四国横断自動車道 勝浦川渡河橋の整備に関する環境保全検討委員会 (第5回)

第4回委員会からの回答及び変更点

令和2年9月29日

第5回委員会開催に当たっての第4回委員会の意見及び回答

点検足場の素材に関する比較検討結果

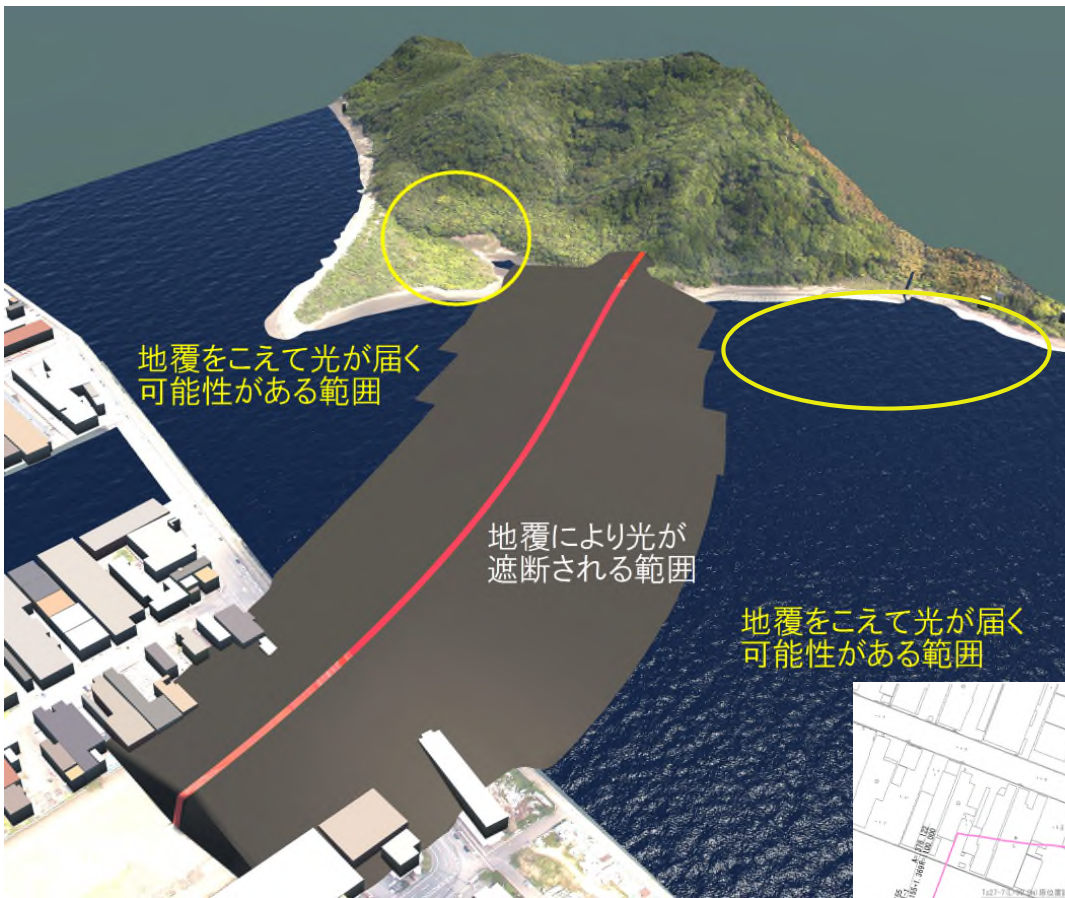
意見内容		意見に対する回答	配付資料
1	計画線より上流の右岸側にあるカワウのコロニーに対し、工事の影響によってその生息場が変化するか調査を実施する方が良い。	鳥類のモニタリング調査の実施にあわせて、カワウのコロニーの利用状況を把握します。なお、令和2年度調査では、6月にカワウのコロニーの状況を把握するための補足調査を実施しています。	資料3 P16-17
2	橋梁のかけ違い部の煩雑感の更なる軽減のために、点検足場についてもデザインに配慮して下さい。	A2橋台のみに点検足場を設置します。点検足場を望む視点が勝浦川左岸側からのみであることから、塩害に強いアルミ製で、塗装を橋台コンクリートに近いシルバー色とすることで、遠景では橋台の色彩に溶け込むと考えられます。なお、形状については一般的な形状としています。	資料2 P3
3	走行車両のヘッドライトの照射範囲について、干潟が照らされていないか確認して下さい。	右岸側の干潟について、一部ヘッドライトによる光が届く可能性が考えられます。ただし、当該箇所は既往の生息状況調査においてシギ・チドリ類はほとんど確認されていないことから、影響はほとんどないものと想定されます。	資料2 P4
4	工事の休止期間が長くなると、これまでに実施してきた調査結果が使いなくなる可能性があるため、工事開始時期が分かった段階で、調査計画を再確認して報告して下さい。	今回地形調査の結果より、仮設計画の見直しを行いました。河川環境改変の範囲が大きくなり、これによる調査計画を見直し、各専門の委員に事前に報告し、令和2年6月より調査を実施しております。	—
5	資料4のモニタリング調査計画の見直し(案)に、工事休止期間中に調査計画を適宜見直すことを追記するようにして下さい。	第4回モニタリング調査計画(案)策定時から、仮設計画が見直しとなったため、本資料には「工事休止期間中に調査計画を適宜見直すこと」を追記しております。	—

FRP製の景観性(色彩対応)がやや優れるものの、施工性・耐食性の観点からアルミ製を採用します。

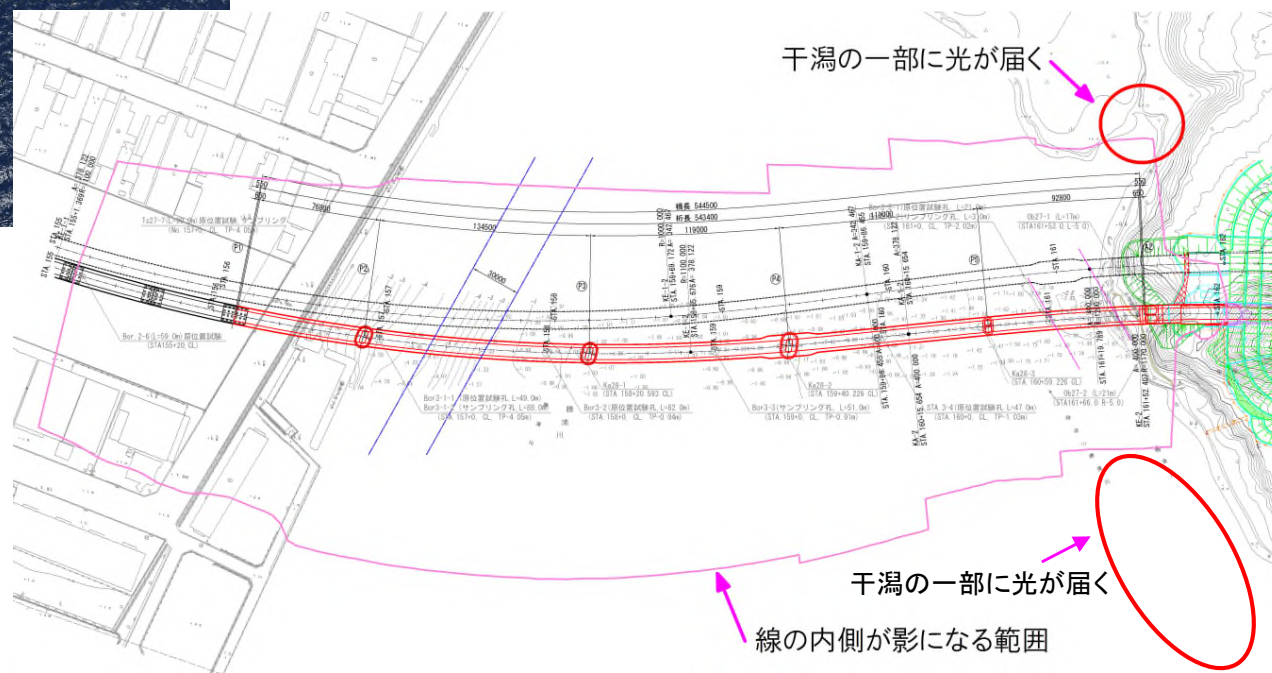
ヘッドライトが干潟の一部に届く可能性はあるものの、シギ・チドリ類への影響はほとんどないと考えられる。

ヘッドライトは真横ではなく前方に照射され、鋼製高欄の支柱が1.5m程度の間隔で存在するため、支柱により光が遮断されますが、右岸側の干潟の一部には光が届くと考えられます。ただし、当該箇所は既往の生息状況調査においてシギ・チドリ類はほとんど確認されていないことから、影響はほとんどないものと想定されます。

2-2-1 仮設工変更

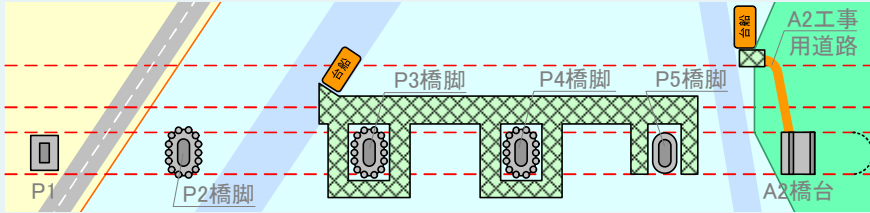
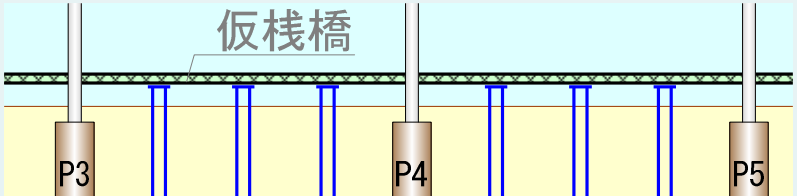
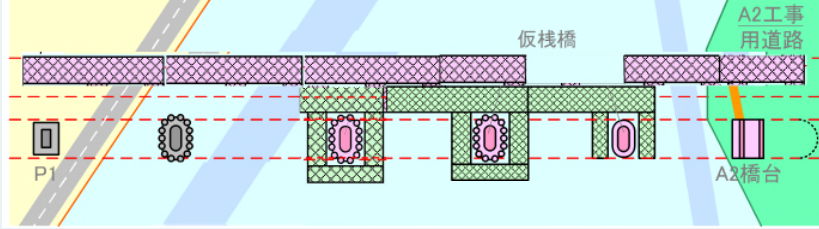
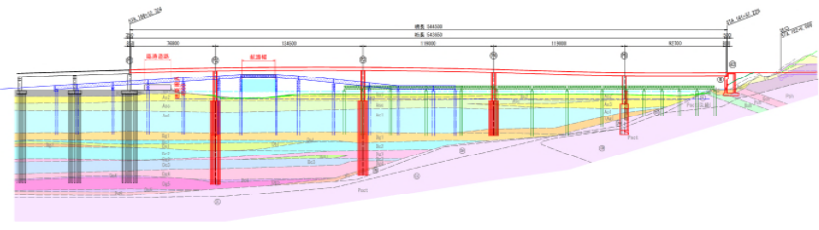
施工中の改変面積の最小化と工事期間の短縮を図るため、第4回委員会の仮設栈橋の施工方法を変更。

項目	第4回委員会	第4回委員会以降の仮設工変更
① 仮栈橋	<p>改変面積の最小化 水深の浅い範囲のみに仮栈橋を設置し、また、水深の深い箇所は台船施工にすることで、仮栈橋の設置範囲を最小とする。</p>	<p>台船では河床堆積による掘削、強風による作業中止が起こり得るため、<u>陸上部から仮橋にて進入する施工方法に変更</u>。台船航路の掘削の必要がないため、河床の改変面積の最小化が図れるほか、台船施工に比べて工期短縮も期待される。</p>
脚の間隔の配慮	<p>仮栈橋の脚の間隔を極力長くすること(L=32.0m)で、仮栈橋の脚基数を少なくする。</p>	<p>仮栈橋脚間隔(L=32.0m)は同左</p>
② 水質汚濁対策	<p>施工時には、水質汚濁対策を適切に行う。</p>	<p>同左</p>
③ 騒音・振動対策	<p>施工時には、騒音・振動対策を適切に行う。</p>	<p>同左</p>
④ 仮設計画イメージ
